改善箇所説明図

摺動板

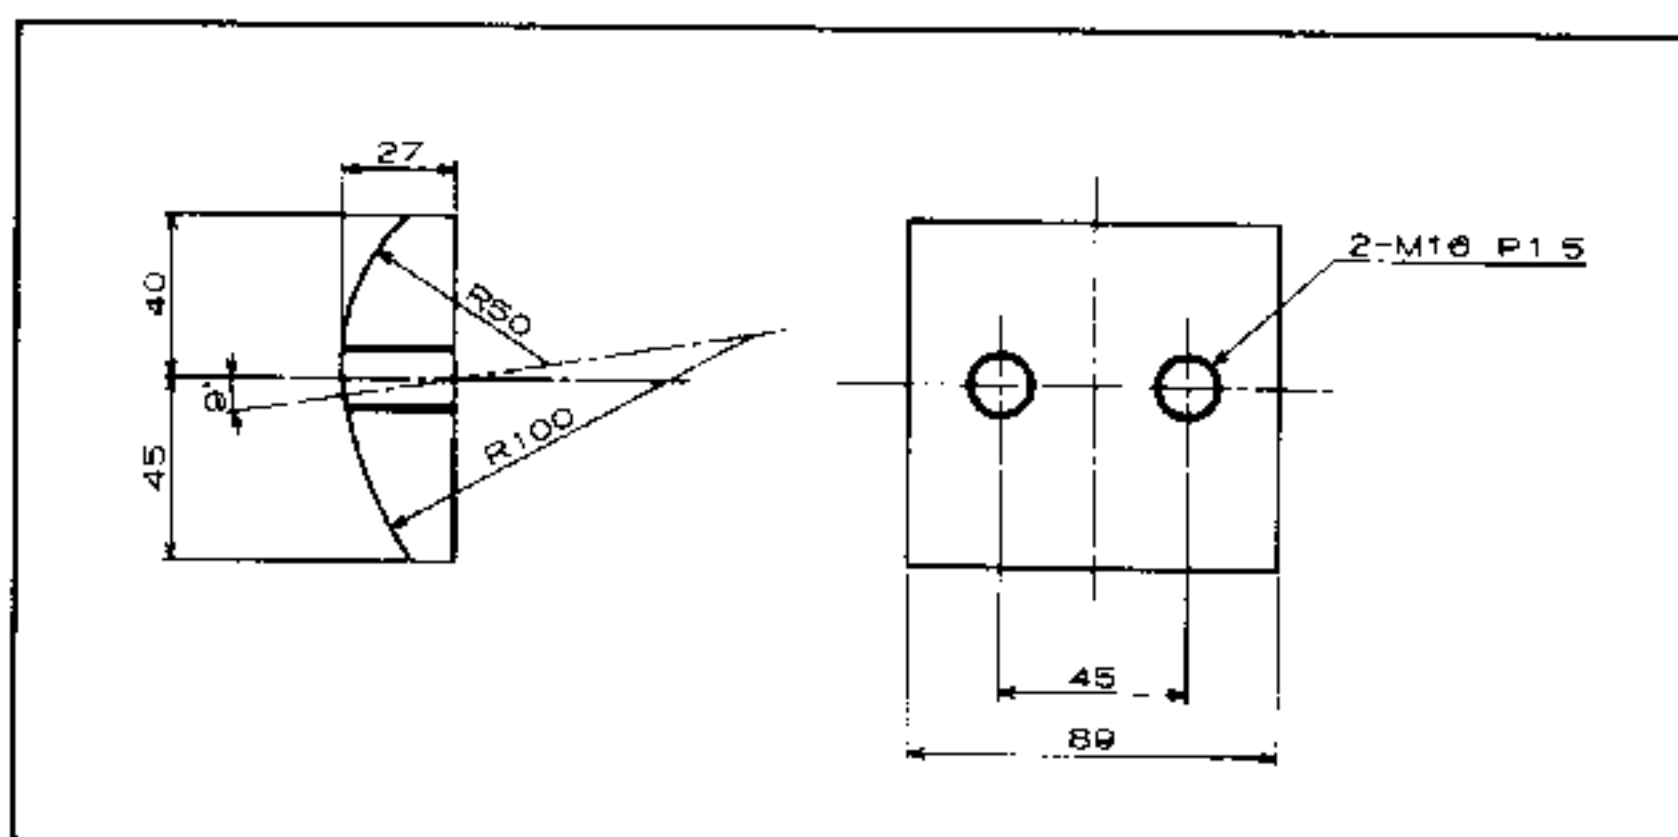
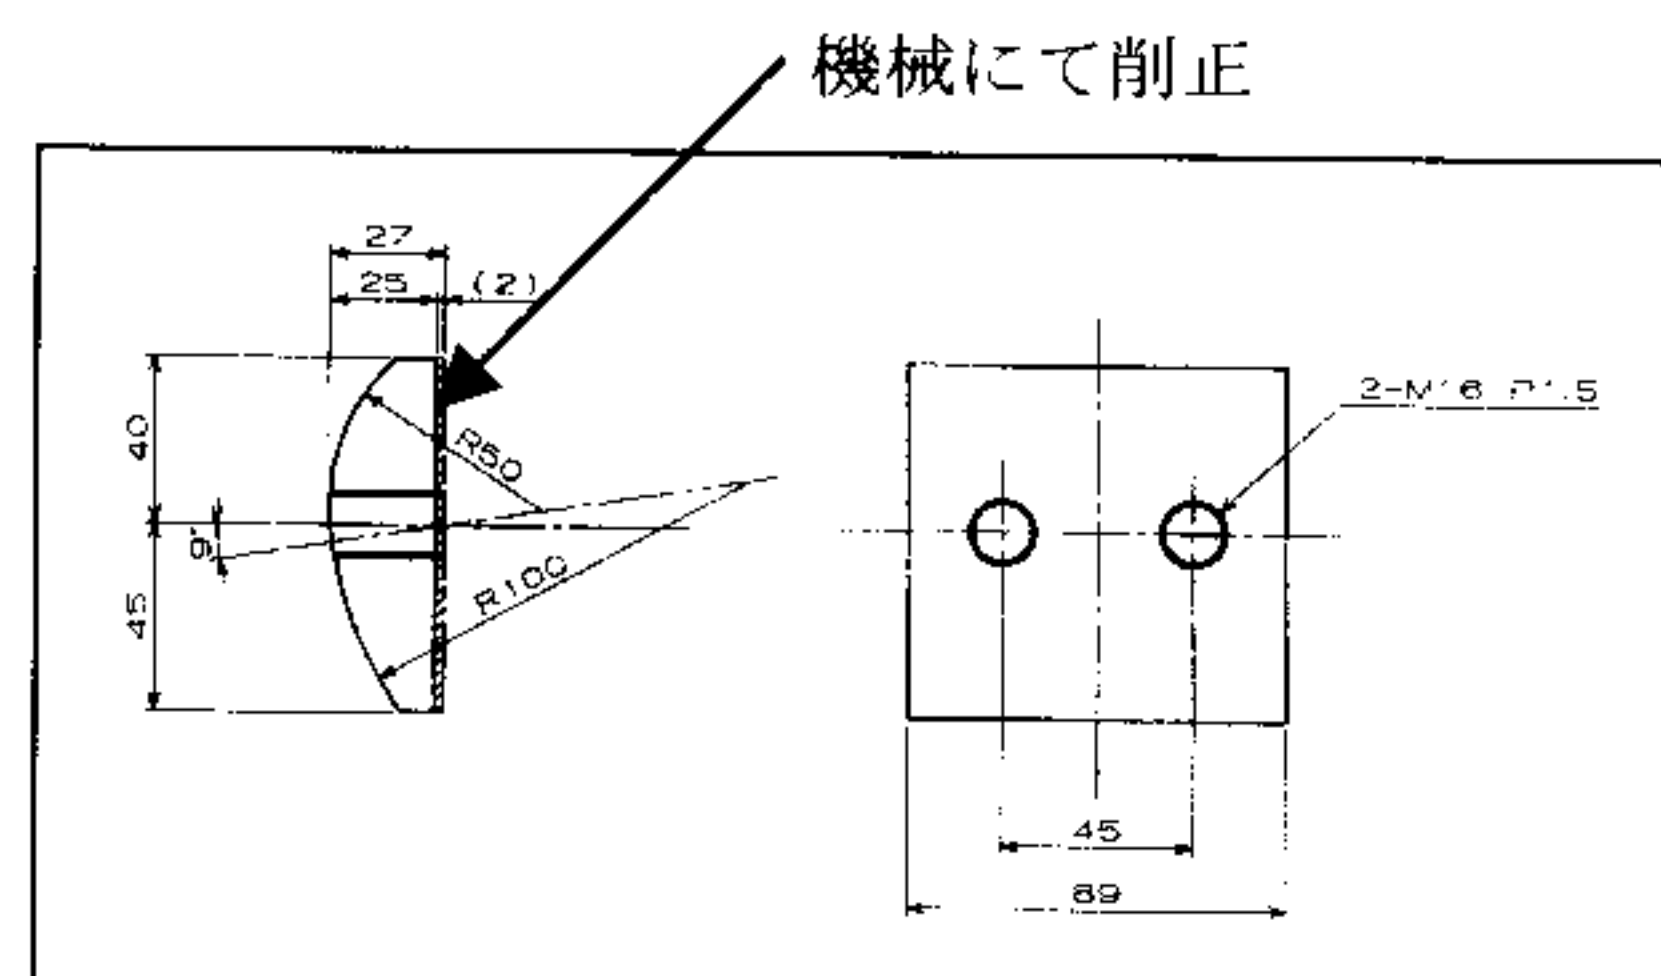
基準不適合発生箇所

サスペンションに取付けられた摺動板の座面の形状が不適切なため、走行中に受けるリーフスプリングからの力により、当該摺動板を取付けているボルトが折損することがある。そのため、そのまま使用を続けると、当該摺動板が脱落し、他の交通の安全を妨げるおそれがある。

全車両、摺動板を対策品と交換する。なお、対策品の検証に時間を要することから、暫定措置として、座面を平面に加工した摺動板と交換する。
